Núm. d'expedient: 2024 / 9620 / 1437

CONTRACTE DE SERVEI DE DISSENY, SUBMINISTRAMENT I MUNTATGE D'OMBRES A L'ESPAI PÚBLIC D'ESPLUGUES DE LLOBREGAT

Assumpte: Informe de valoració dels criteris avaluables mitjançant judici de valors del procediment de contractació, d'una empresa per prestar el servei de disseny, subministrament i muntatge d'ombres a l'espai públic d'Esplugues de Llobregat.

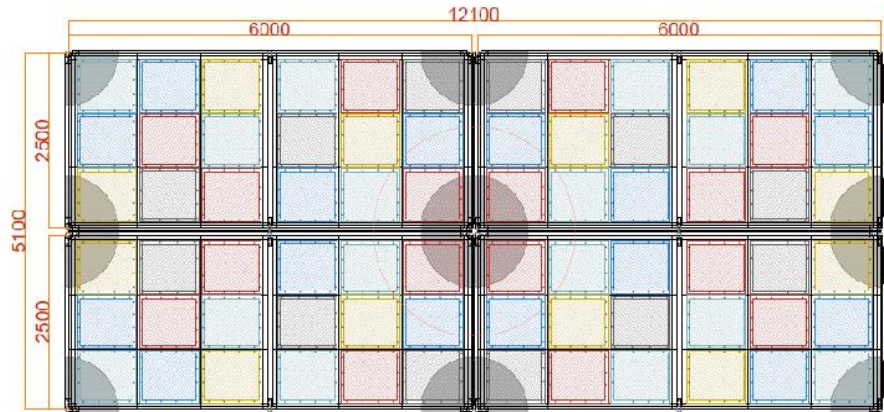
D'altre banda, amb la documentació tècnica presentada per OKATENT no es pot apreciar si la solució presentada pel carrer Rovellat s'adequa al Plec Tècnic, per tant es proposa realitzar un requeriment a l'empresa OKATENT S.L., per que confirmi que la seva proposta recull les sol·licitacions per el carrer Rovellat marcades en el plec tècnic, i per tant es tracta d'una proposta que permet generar 10 elements moduls que generin ombres independents.

En data **19 de febrer de 2025** es realitza requeriment a l'empresa OKATENT S.L. al respecte.

En data **20 de febrer de 2025** es rep resposta per part de OKATENT S.L. on es pot apreciar, la mateixa solució que a la memòria original però separant les ombres. Per tant es considera que la proposta s'adapta als requeriments del Plec Tècnic.
